Bilag 9

Supplerende høring Tillæg 1 til Lokalplan Nuuks Plads Metrostationsplads Foreslåede ændringer efter den offentlige høring

Som følge af den offentlige høring foreslås en række ændringer.

Tegning 5b • Bebyggelsens omfang og placering

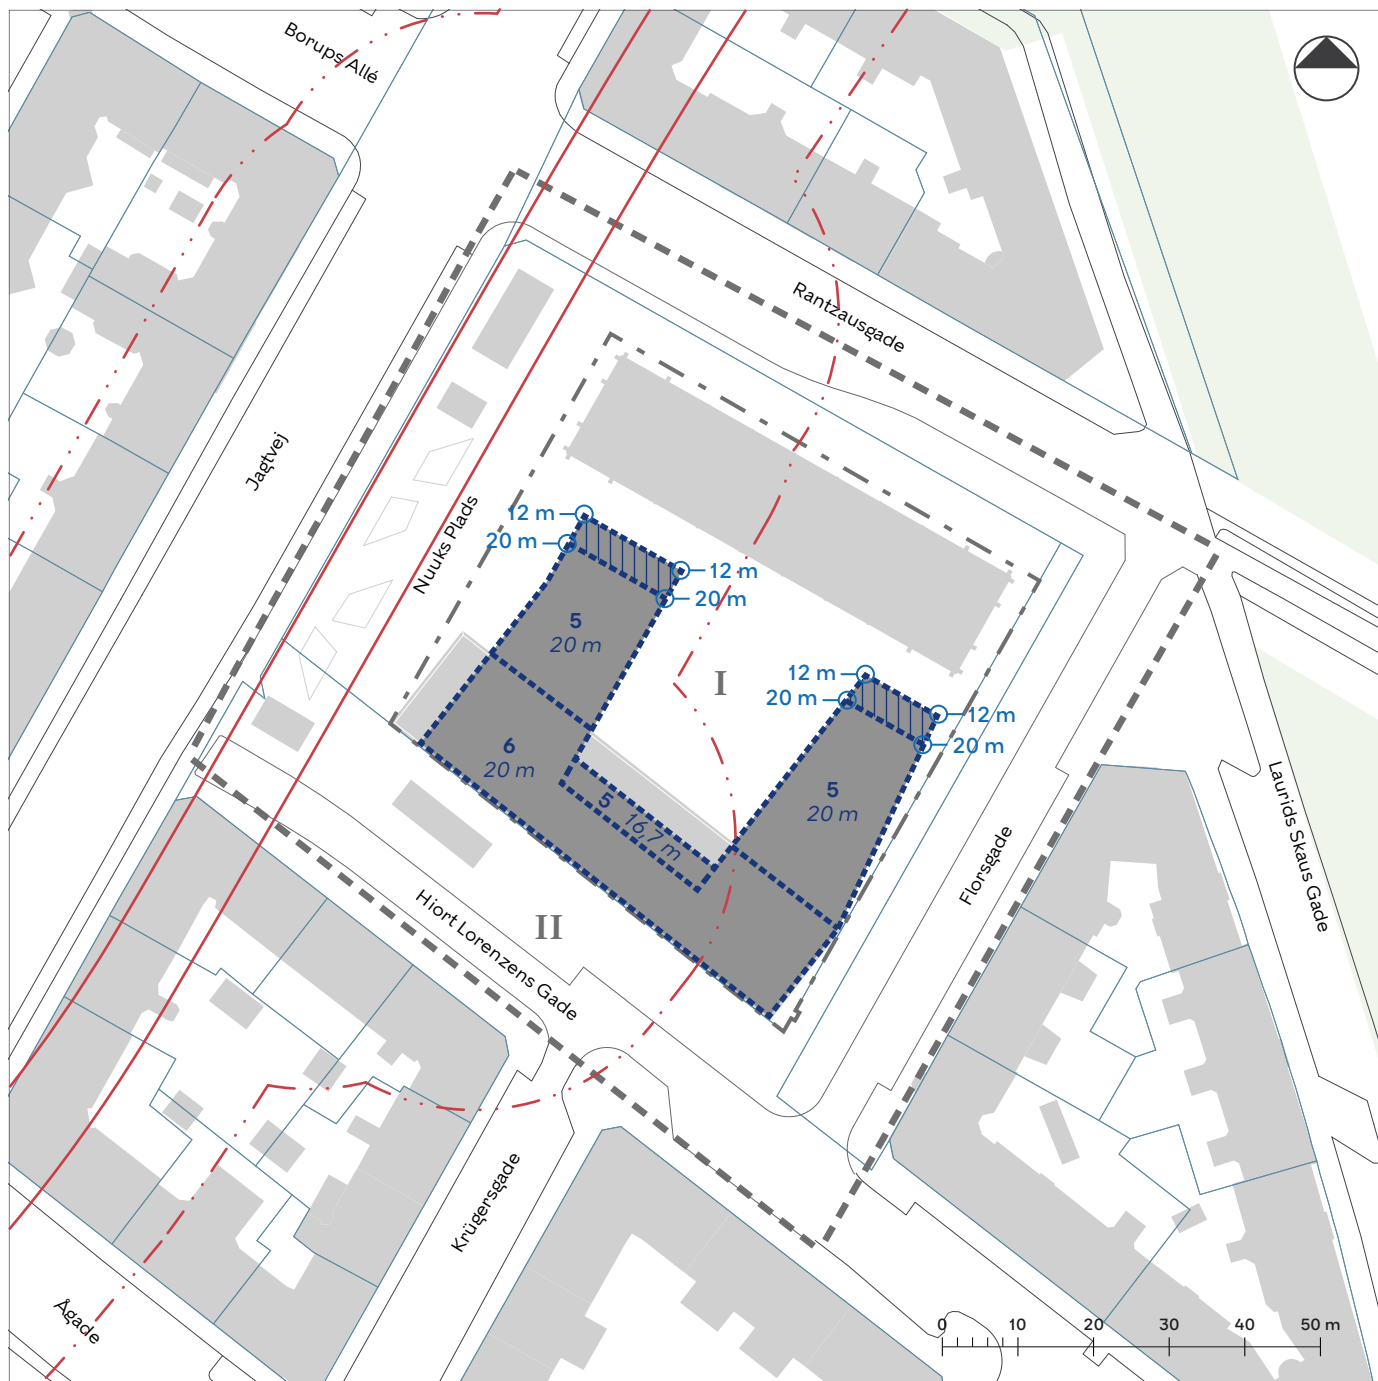
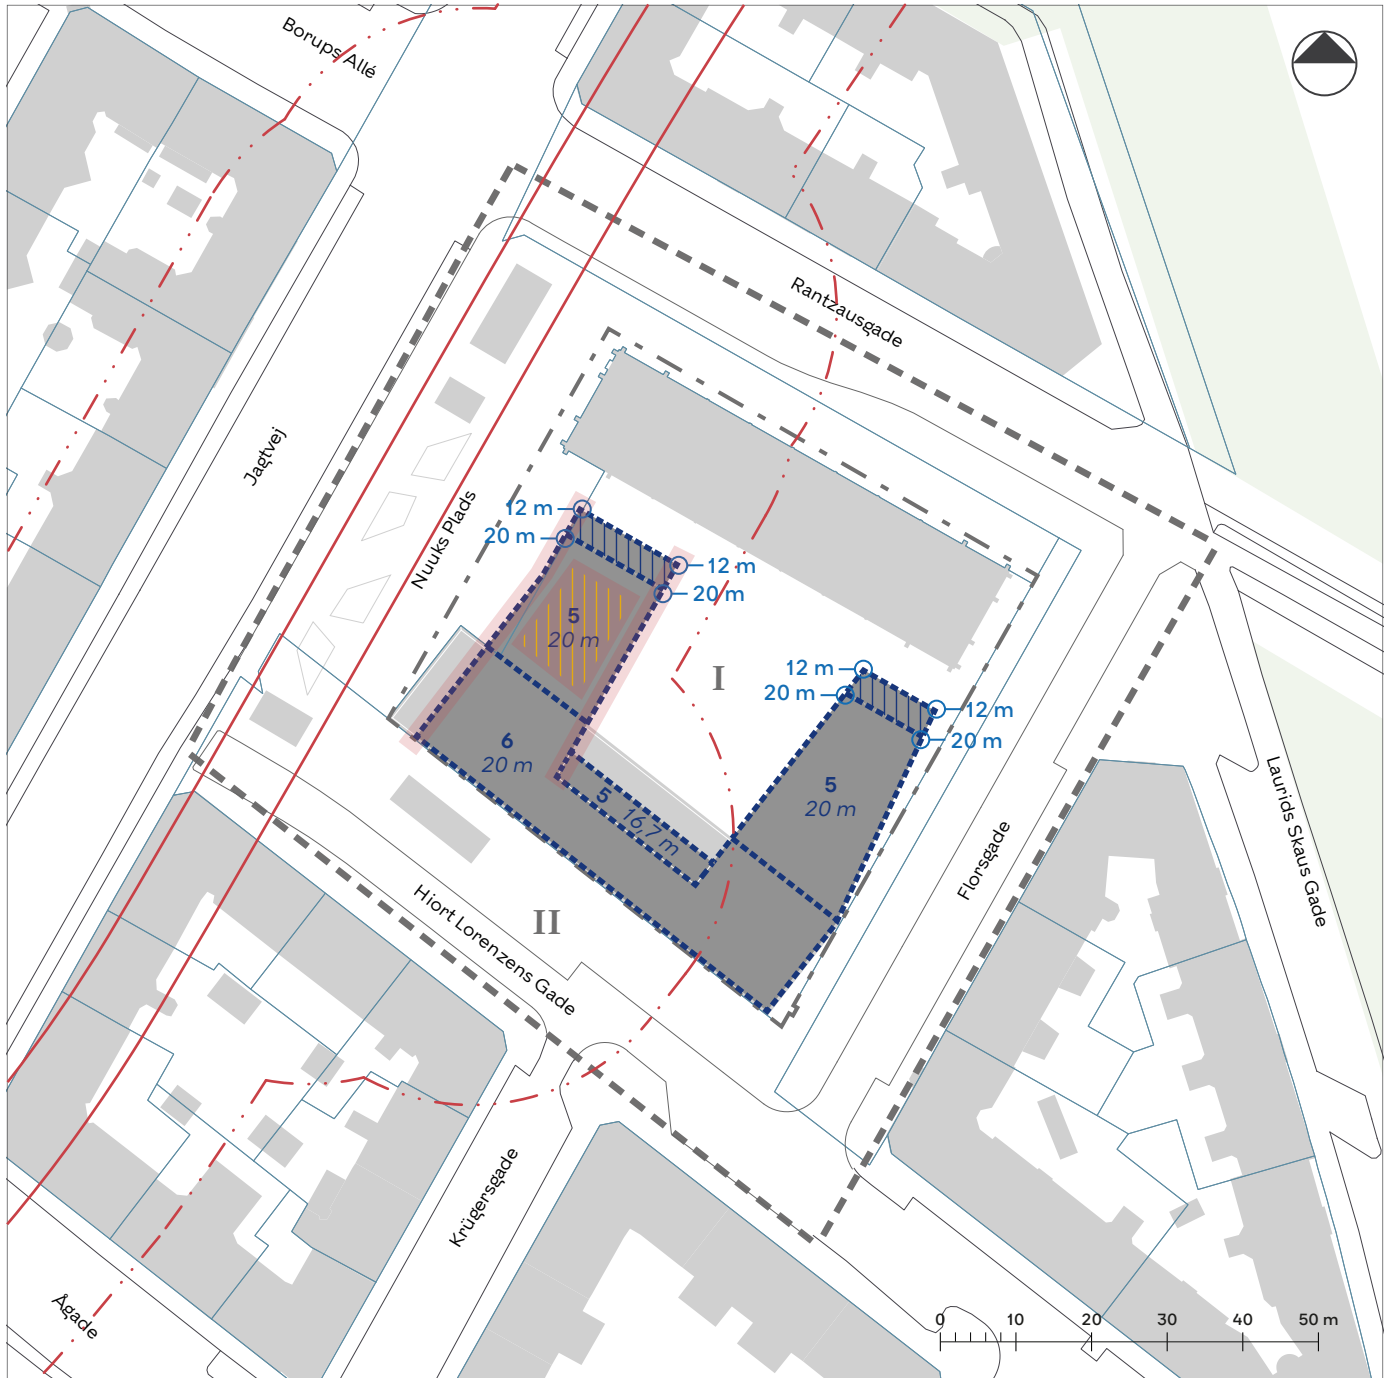
Bygherre ønsker at flytte facadelinjen (gul markering på tegning nedenfor) i nybyggeri mod Jagtvej mod metrostationspladsen (aht. isolering i facaden), da bærelinjen ligger længere fremme. Husdybden gøres ikke dybere, men parallelforskydes. Facadelinjen flyttes 38 cm.

Forvaltningen foreslår, at byggefeltet justeres til de aktuelle forhold, så byggeriet er realiserbart. Byggefeltet er fastlagt i § 6, stk. 2 a og vist på tegning 5b. Følgende ændringer foreslås:

- Lokalplantegning 5b - Omfang, se nederst i dokumentet.
-Byggefeltet justeres. Konsekvensrettes på alle øvrige lokalplantegninger.

- § 6, stk. 3. Bebyggelsens højde
c) "....Bygningshøjden, fastsat ovenfor, kan overskrides med op til **0,3 m hvad angår nødvendig teknik på tag placeret i det på tegning 5b markerede felt, og 1 m hvad angår mindre, nødvendige afkast og indtag til ventilation og op til 3,5 m for hvad angår elevator- og trappetårne, når de er nødvendige for at kunne udnytte udendørs opholdsareal på tag...."**
- Lokalplantegninger tilrettes
Tegning 5b - Bebyggelsens omfang og placering
-Der angives et felt, hvor højden kan overskrides med 30 cm.
- Redegørelsen
-Konsekvensrettes bl.a. illustrationsplan.

Tegning 5c · Porte og passager

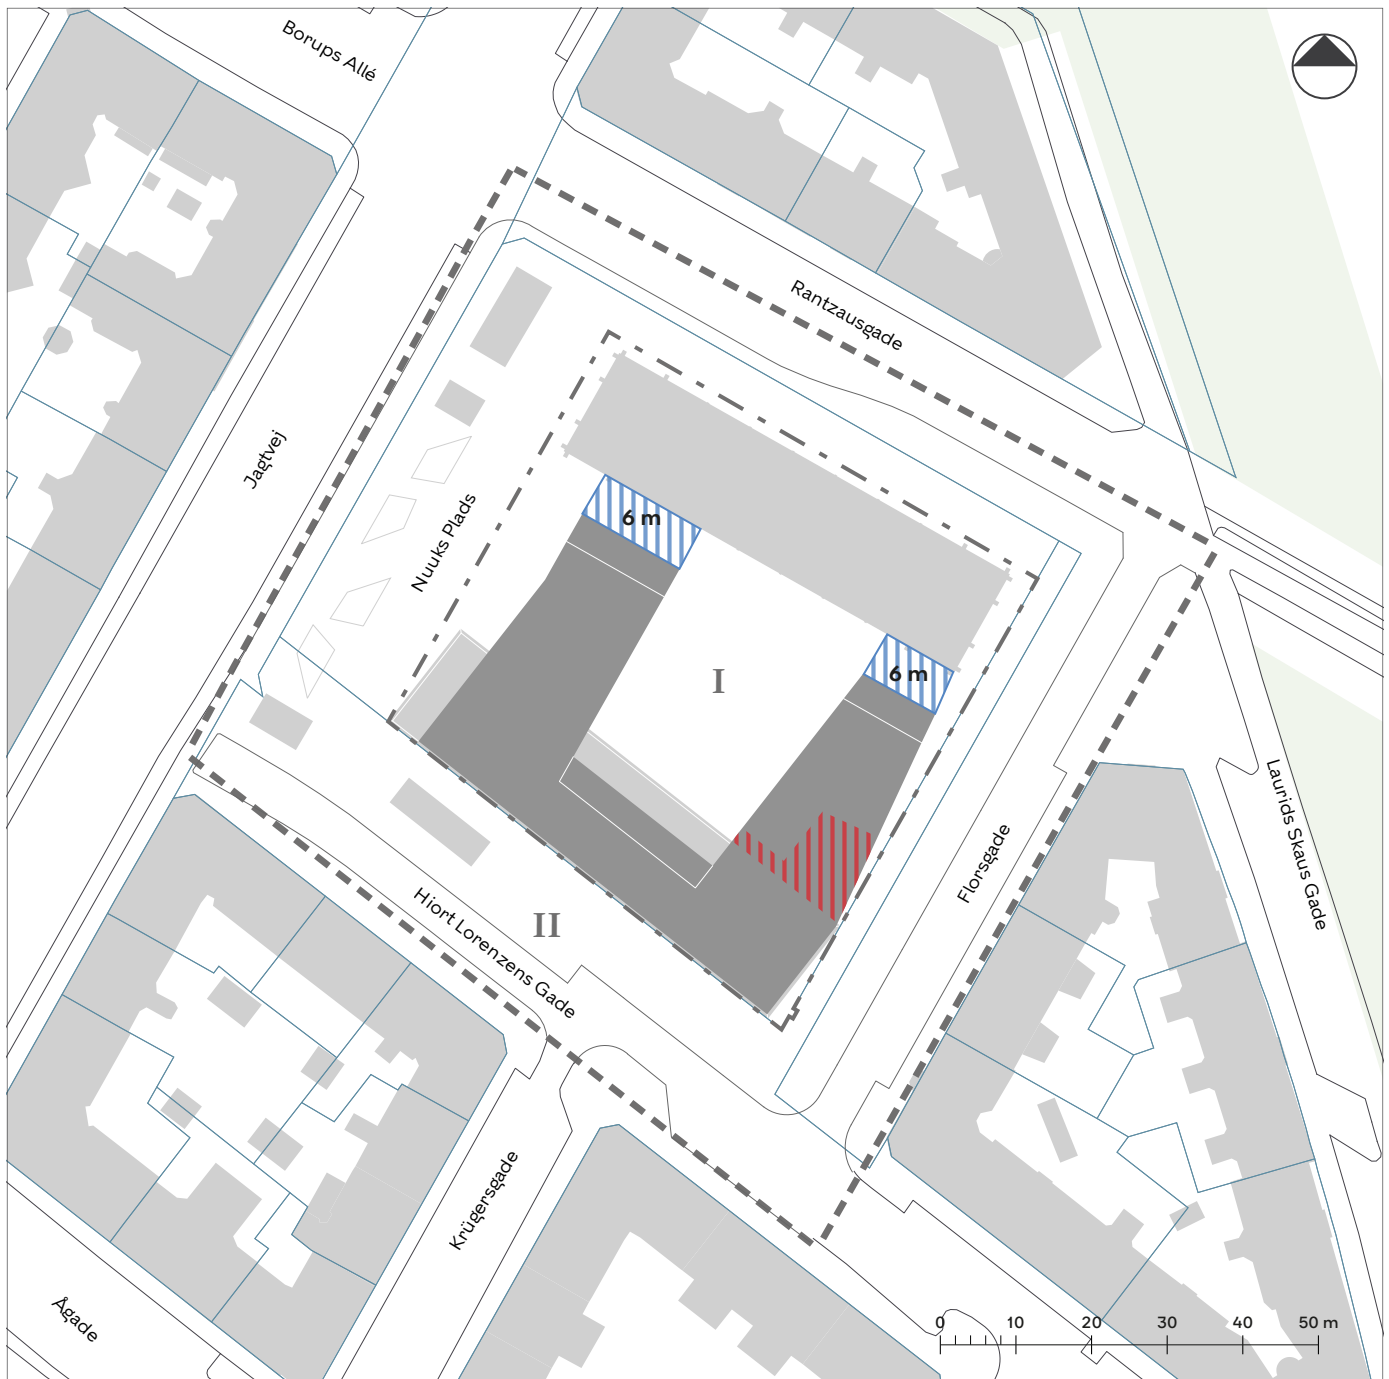
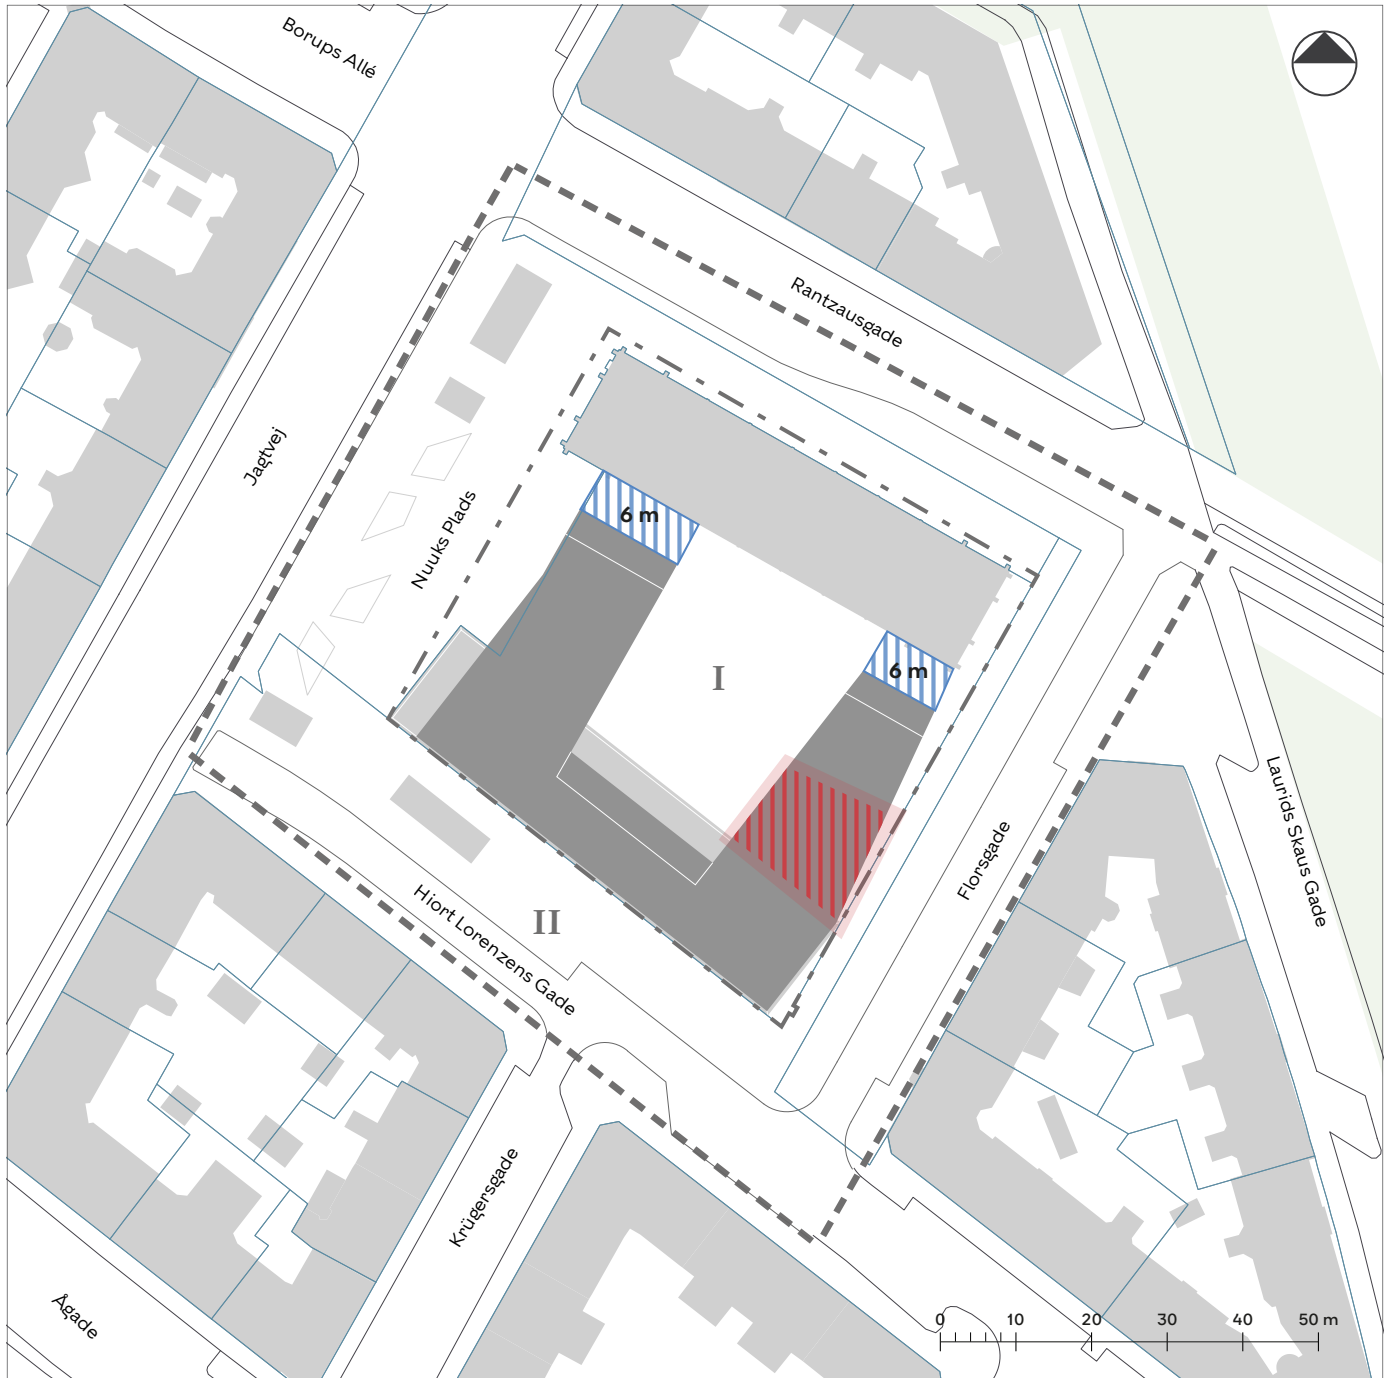
Bygherre ønsker et felt for placering af port. Porten ønskes flyttet væk fra Koppels bygning. Et felt fremfor en eksakt placering skaber større fleksibilitet. Portens bredde ønskes angivet til min. 1,4 m.

Forvaltningen medgiver, at et felt fremfor en eksakt placering (det skraverede felt) skaber større fleksibilitet.

- § 6, stk. 2. Bebyggelsens placering
c) "Porte og passager skal placeres, som vist på tegning 5c. **Portrum skal have en bredde på min. 1,4 m i lige linje. Der må ikke være barrierer som cykelstativer og andet mellem Florsgade og det indre byrum.**"
- Lokalplantegninger tilrettes
Tegning 2a - Anvendelse.
-Markering af gråt felt for anden anvendelse udvides.
Tegning 5c - Porte og passager og Tegning 6a - Ydre fremtræden
-Der angives et felt.
- Redegørelsen
-Konsekvensrettes bl.a. illustrationsplan og vignet af trafikforhold (se ovenfor pkt. 'Bilparkering')
